## Open Kap Lansingerland

Quick scan

referentie	projectcode	status
RIS429-3/azakV04	RIS429-3	definitief 3.0
projectleider	projectdirecteur	datum
Ir. A.J. Sijker	Ir. A.C. de Wit	17 februari 2014

In opdracht van het Ministerie van Infrastructuur en Milieu is door Railinfra Solutions de haalbaarheid van dit plan voor wat betreft de onderbouw van het spoor beoordeeld. In dit rapport worden een aantal aspecten van dit plan nader beschouwd.

Afbeelding 3.1. Beelden uit plan ONL

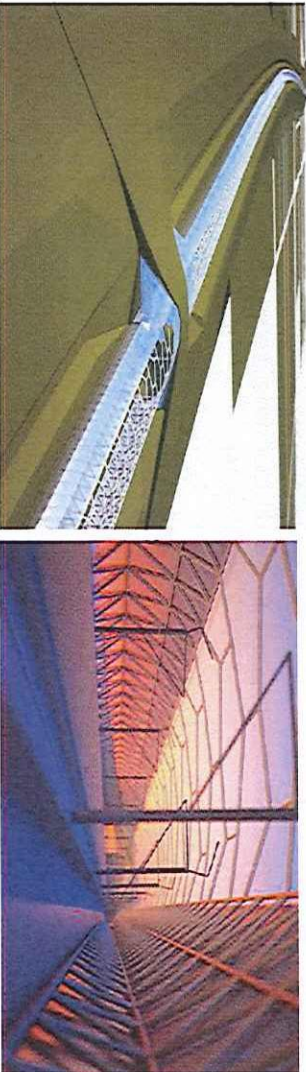
Het plan 'open kap' is over het grootste deel van het traject een constructie die van circa 3 m tot circa 8 m boven het maaiveld zal uitsteken. De kap zal derhalve meer of minder materiaal vragen afhankelijk van de plaats waar dit bekeken wordt. Op de visuals zijn aan beide zijden van HVOB grondwallen aangegeven. Het is lastig om te beoordelen hoe de hoogte van de grondwallen zich verhouden tot de hoogte van de 'open kap'. Door deze constructie wordt de barrèrewerking van de HSL-lijn niet beïnvloed. Verbindings/overbruggingen tussen de oost - en westzijde kunnen alleen door middel van een afwijkende constructie gerealiseerd worden. Immers, deze delen worden in tegenstelling tot de open delen, belast door onder andere verticale belastingen als gevolg van grondgewicht (bij ecoduct), belasting als gevolg van druk/zuiging door treinpassages, et cetera. Ter plaatse van bestaande kruisingen (viaducten, zie afbeelding 2.2) zal de kap een verloop nodig hebben van 'hoog' naar 'laag'. De kapconstructie ligt hoger dan het viaduct, waardoor dit een aanpassing aan de voorgestelde standaard-oplossing vergt.

Het lijkt dat er op de visuals geen rekening is gehouden met de aanwezige lokale omstandigheden, zoals naastliggende (onder andere Randweg West en busbaan) en kruisende wegen. Extra voorzieningen ter bescherming van de kap tegen mogelijke aanrijding van wegverkeer, en extra voorzieningen ten behoeve van overgang kap op bestaande viaducten hebben invloed op de kap. De kap is een grotere constructie dan de bestaande schermen en heeft daardoor bij een calamiteit (bijvoorbeeld aanrijding door wegverkeer) een grotere impact. In dit geval impact op de beschikbaarheid van de spoorlijn.

Een integraal ontwerp houdt rekening met bovengenoemde factoren. In het plan van ONL is dit niet gebeurd.
